品番	SH111BAS	品名	防露式手洗付密結形ロータンク	1 / 3
----	----------	----	----------------	-------

**衛生陶器補修品互換性情報** No. E0026

**件名** タンク整流ジャバラについて

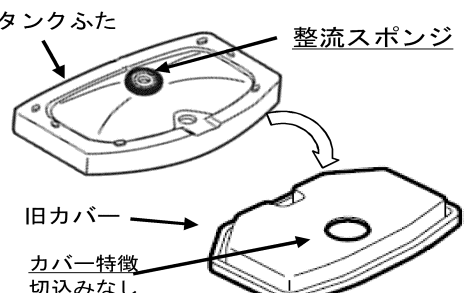
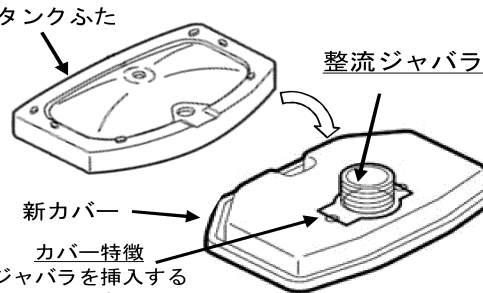
**タンクふた底の違い**  
 ■対象製品のタンクふたには、ふた底に整流スポンジが付いているものと、付いていないものがあります。 2013年6月頃から順次整流ジャバラ式に切り替えられています。  
 (新旧でカバー形状は異なりますが、整流ジャバラのみの取り替えは可能です)

■旧型タンク (2013年6月頃以前)  
 タンクふた底に整流スポンジが付いていました。

タンクふた  
 整流スポンジ  
 旧カバー  
 カバー特徴  
 切込みなし

■新型タンク (2013年6月頃以降)  
 内部樹脂タンクカバーに整流ジャバラが付く仕様に変更しました。

タンクふた  
 整流ジャバラ  
 新カバー  
 カバー特徴  
 ジャバラを挿入する切込みあり

- 《ポイント》
- 現行製品は整流ジャバラ式に切り替わっていますので、整流スポンジは付いていません。
  - 現在のタンクふた、陶器タンク式、内部樹脂タンク式、内部樹脂カバーのみの補修品には、整流ジャバラが付いていますので、補修の際、タンクふた底に整流スポンジが付いている場合は、はがして整流ジャバラ式に切り替えてください。
  - 整流スポンジを付けたまま整流ジャバラ仕様のカバーを付けると、ふたが浮いてがたつきや漏水の原因となりますので、必ず整流スポンジは、はがしてください。
  - 既に整流ジャバラが付いている製品に対して、補修品を手配すると整流ジャバラがだぶる場合があります。その場合は破棄ください。
